Vue de face
Echelle : 1:1

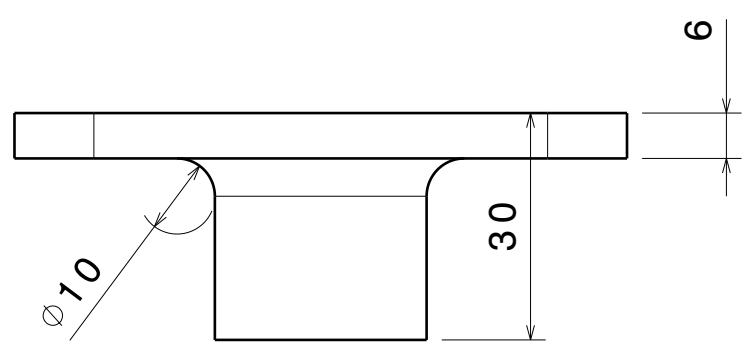
le percage de 14 doit être taraudé M14 pas standard
